Elliðaárvogur/Ártúnshöfði Svæði 1: Reitur 1

Byggingarleyfisumsókn

Á embættisafgreiðslufundi skipulagsfulltrúa 27. júní 2024 var lagt fram erindi frá afgreiðslufundi byggingarfulltrúa frá 25. júní 2024 þar sem sótt er um leyfi til þess að byggja einn matshluta, þrjú 3-6 hæða fjölbýlishús með 144 íbúðum og sameiginlegum bílakjallara á tveimur hæðum með alls 85 bílastæðum á lóð nr. 2 við Stálhöfða.

Mynd A

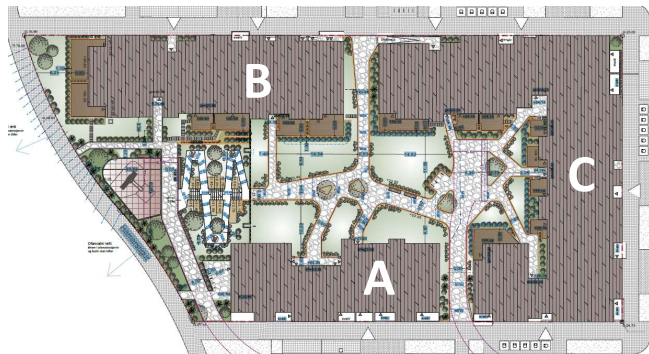
Skipulagsfulltrúi gerir þó athugasemd við ákveðin atriði í umsókninni eins og hún er nú og samþykkir hana ekki óbreytta. Hér á eftir eru atriðin listuð. Vísað er til húsanna á lóðinni sem A, B og C sbr. *Mynd A* hér fyrir ofan.
